令和7年（2025年）4月9日付け札幌市告示第1531号の内容に係る訂正について、下記のとおり告示する。

令和7年札幌市告示第1531号の工事番号「25(建)第0056号」工事名「(仮称) 藻岩・啓北商業再編新設校新築ほか工事(主体工事)」に係る設計図書の一部を下記のとおり訂正する。

株式会社 西村建築設計事務所 Nishimura Architecture office Co. Ltd	一級建築士事務所 北海道知事登録(石)第387号	一級建築士 登録第221098号 安中 元規	日 付	工 事 名 称	(仮称) 炭岩・啓北商業再編新設校新築ほか工事 (主体工事)	縮 尺	図 面 名 称	図 面 番 号
						A 1 : S=1/ 600, 200 A 3 : S=1/1,200, 400	仮設計画図(1) (令和7年10月~令和7年12月)	A-263号

仮囲い(万能鋼板)詳細図

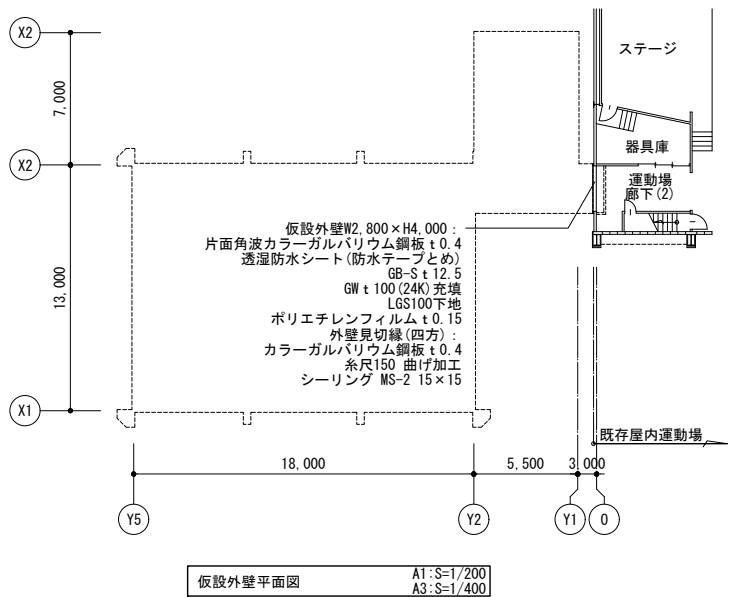
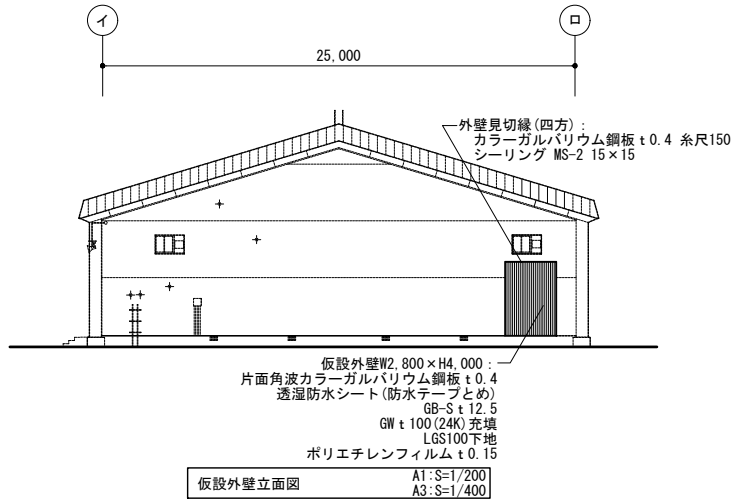
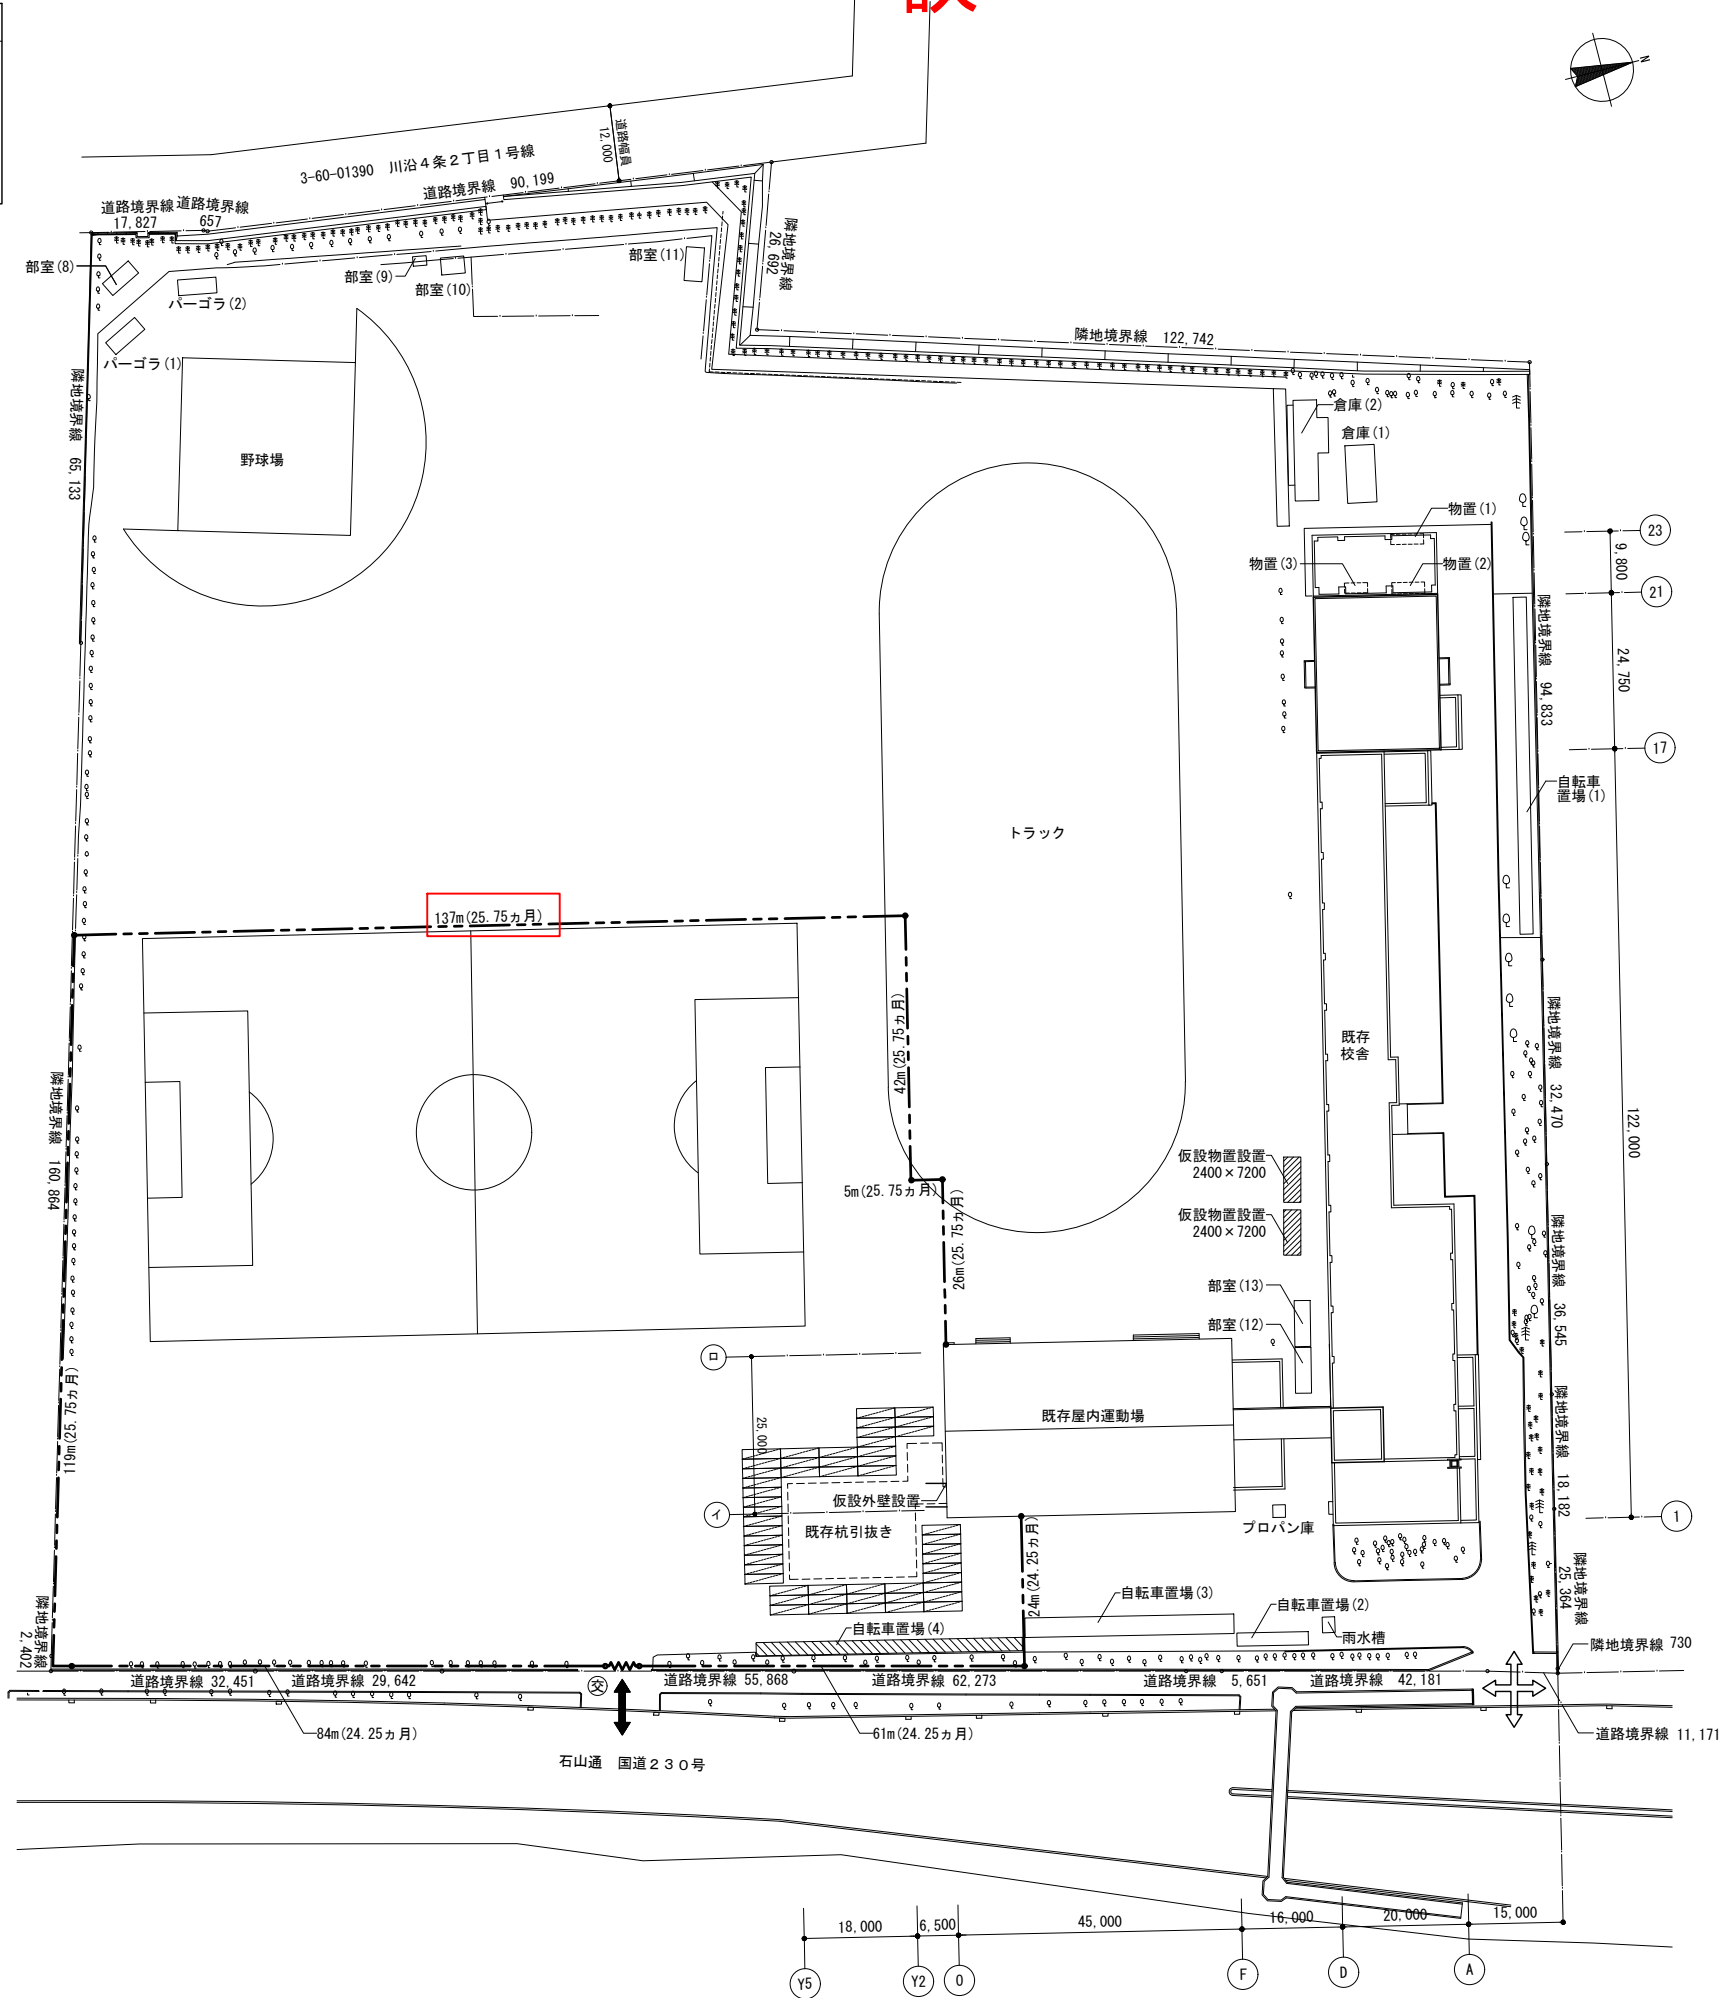
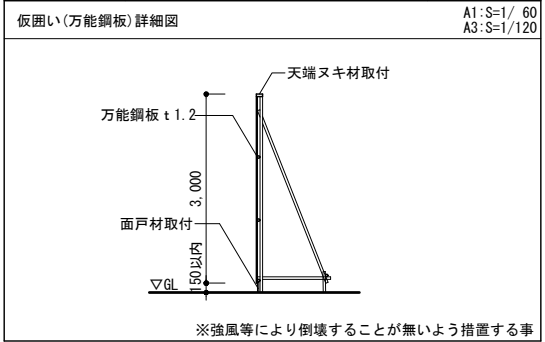
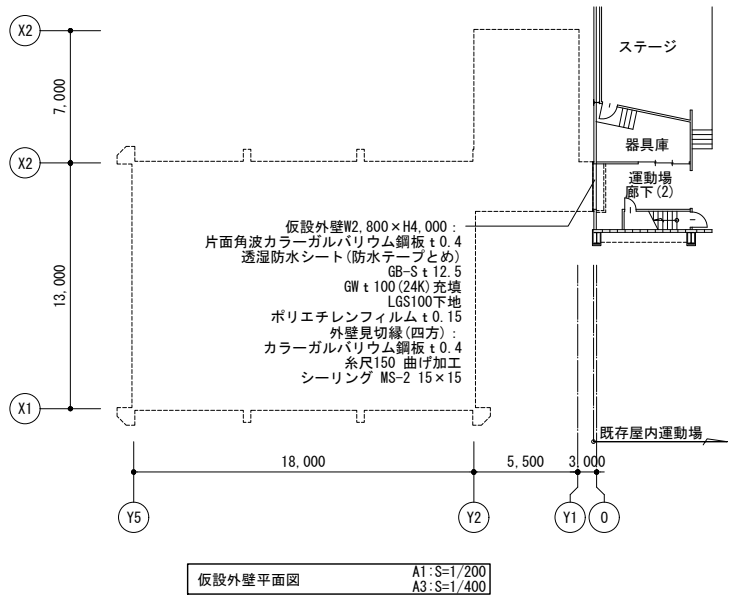
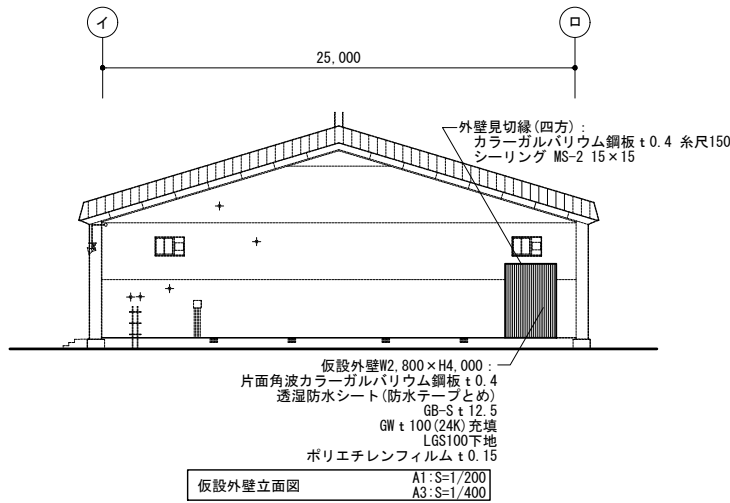
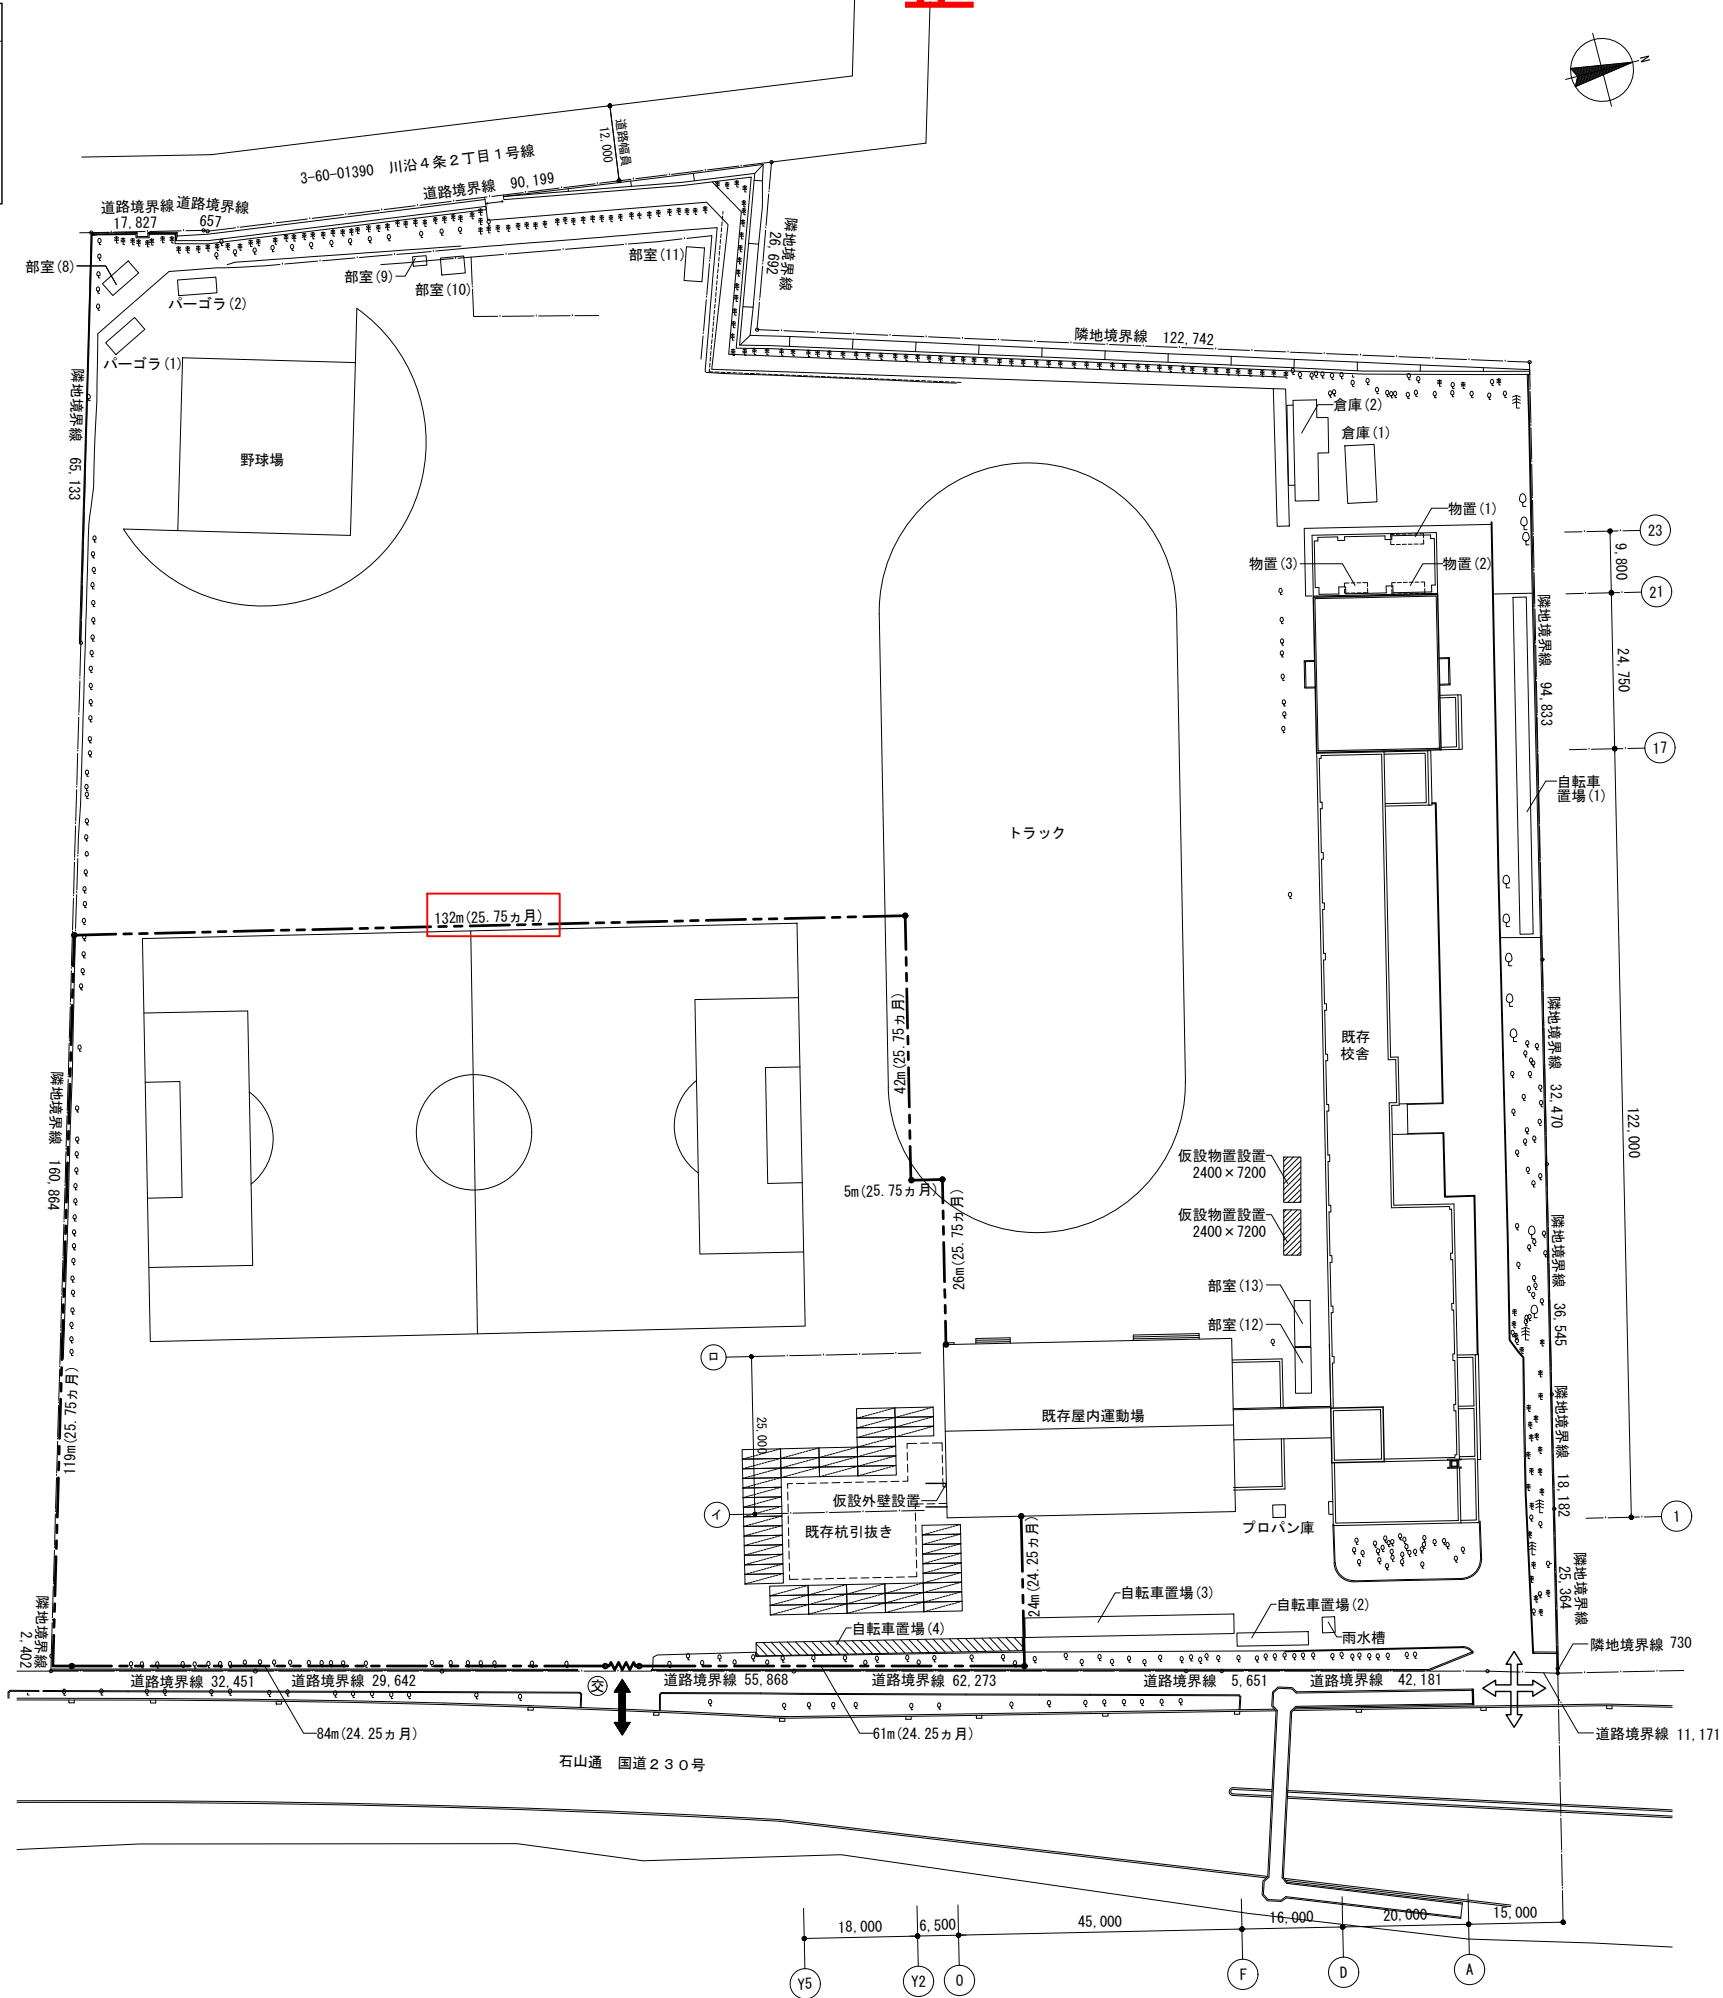
(4)既存格技場廊下の解体が完了後、直ちに仮設外壁設置を行うこと。

(4)既存格技場廊下の解体が完了後、直ちに仮設外壁設置を行うこと。
